SERVICE INFO

Abhilfe gegen Geräusche

im Bereich des Nebenaggregatetriebes bei Ford Transit

Hersteller:	Ford
Modelle:	Transit
Baujahr:	2000 - 2007
Motor:	2.0 D
Art-Nr.:	535 0223 10

Bild 1: Wechsel von starrer Riemenscheibe auf einen Generatorfreilauf

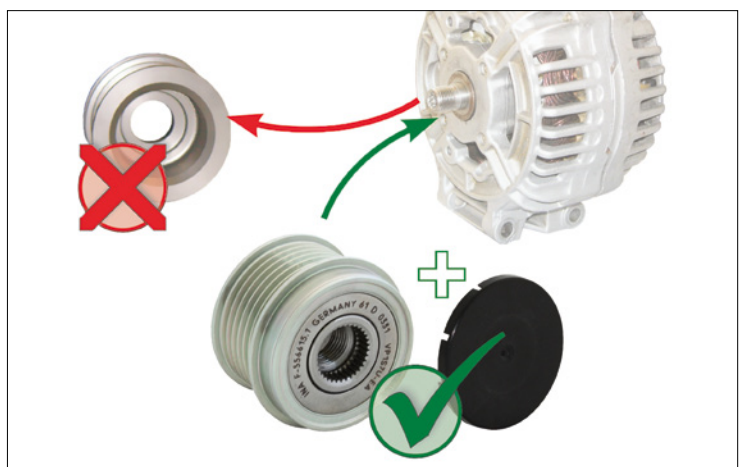
Durch starke dynamische Bewegungen des Keilrippenriemens kann es bei Fahrzeugen mit starrer Generatorriemenscheibe zu starker Geräuschbildung kommen.

Als technische Lösung bietet Schaeffler Automotive Aftermarket für diese Fahrzeuge einen Generatorfreilauf an. Dieser mindert die dynamischen Belastungen im Nebenaggregatetrieb und verhindert so die Geräuschbildung.

Bild 2: Beim Einbau des Generatorfreilaufes an einem Bosch Generator muß die beiliegende Distanzscheibe mit der Dicke 1,4 mm verwendet werden!

- Achtung: Unbedingt den beiliegenden Einbauhinweis beachten!
- Schaeffler Automotive Aftermarket empfiehlt, die betroffenen Fahrzeuge mit starrer Generatorriemenscheibe, auf den Generatorfreilauf 535 0223 10 umzurüsten.
